## L'ITALIA VERSO UNA INUTILE SOVRACAPACITA' "FOSSILE": A QUALE COSTI?

OSSERVAZIONI ALLA RELAZIONE SNAM "PROGETTO LINEA ADRIATICA – RELAZIONE INTEGRATIVA – Documento predisposto ai sensi della Deliberazione n.468/2018/Rgas nell'ambito del Piano decennale di Sviluppo della Rete di Trasporto"

Pescara, 19/01/2023

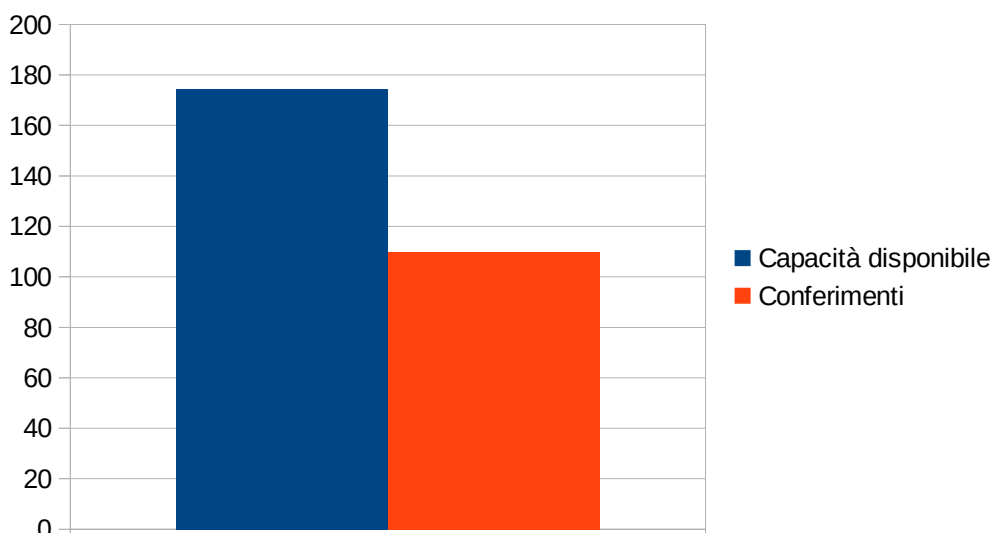
Nel documento emerge un clamoroso errore che risulta completamente fuorviare le conclusioni a cui perviene Snam circa la saturazione delle linee sud-nord.

La Figura 3 della Relazione Snam descrive l'andamento in milioni di mc di gas/giorno dei Conferimenti dai punti di entrata sud (Gela, TAP e Mazara del vallo) tra ottobre 20 e ottobre 2022 inserendo sul grafico una linea tratteggiata posta a 126 milioni di mc che vorrebbe evidenziare come i flussi siano ormai quasi a livello di saturazione rispetto alle punte di 110 milioni di mc/giorno raggiunte.

Ebbene, è molto grave che Snam sia incorsa in un errore così evidente che ovviamente travisa completamente i fatti fuorviando i lettori sulla situazione reale e producendo la sensazione che nei tre punti di ingresso la situazione sia vicina al punto di saturazione non potendo accogliere ulteriore gas da sud.

Altrimenti, visto che Snam dichiara di poter mettere in funzione il gasdotto nel 2028, se fosse vera la rappresentazione di fig.3, il Governo avrebbe fatto accordi con l'Algeria (9 miliardi di mc) e altri paesi per un aumento considerevole di forniture per il 2023 senza avere la capacità di ricevere questo gas! Ci pare quantomeno singolare anche proporre una situazione del genere.

Pertanto il dato di 126 milioni di mc/giorno non riguarda assolutamente la capacità di ricezione quanto esclusivamente la capacità di trasporto sud-nord al livello della sezione del centro Italia e non al punto di arrivo.

Il grafico giusto, basato sui dati ufficiali Snam circa la disponibilità di capacità in ingresso in questi tre punti di conferimento dall'estero, (documento "SNAM TRASPORTO – Capacità di trasporto nei punti di ENTRATA e di USCITA interconnessi con la RETE NAZIONALE – Anno termico 2022-2023" disponibile sul sito SNAM) è invece il seguente:

Pertanto a sud rimane la capacità di conferimento dall'estero per ulteriori 64,4 milioni di mc/giorno pari a circa 22 miliardi di mc all'anno di gas. Sostanzialmente rimane ben il 37% di capacità ancora disponibile e non solo circa 5.8 miliardi come la figura lascerebbe intendere (la capacità residua secondo la figura sarebbe di 16 milioni di mc/giorno, quindi 5,8 miliardi in un anno)

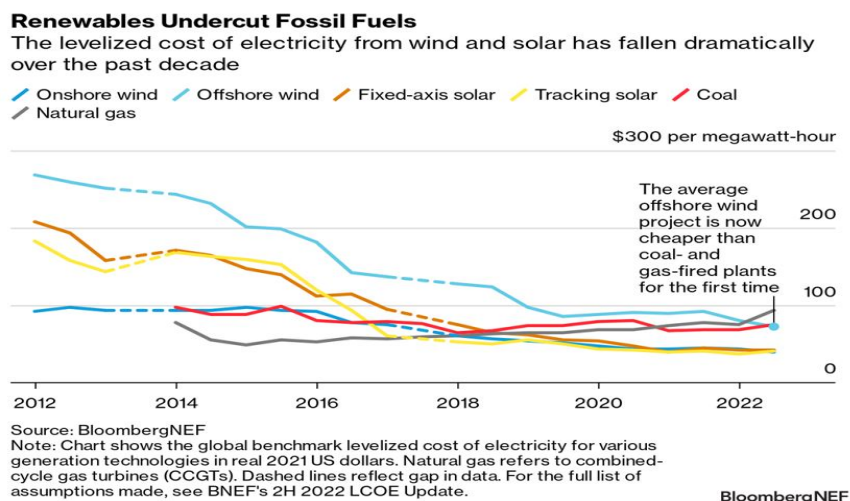
Snam nella Relazione afferma la necessità di garantire il trasporto nei picchi di richiesta, oltre che in condizioni normali.

Si premette che per le ragioni espresse al punto 5 le previsioni al 2030 e al 2040 di tali picchi non sono attendibili, in eccesso (basterà pensare che nel 2030 con i cambiamenti climatici in atto saranno sempre meno probabili giorni con temperature rigide).

Ciò detto, in ogni caso gli stessi grafici inseriti nella relazione ammettono che già con la rete attuali tali picchi sono facilmente affrontabili.
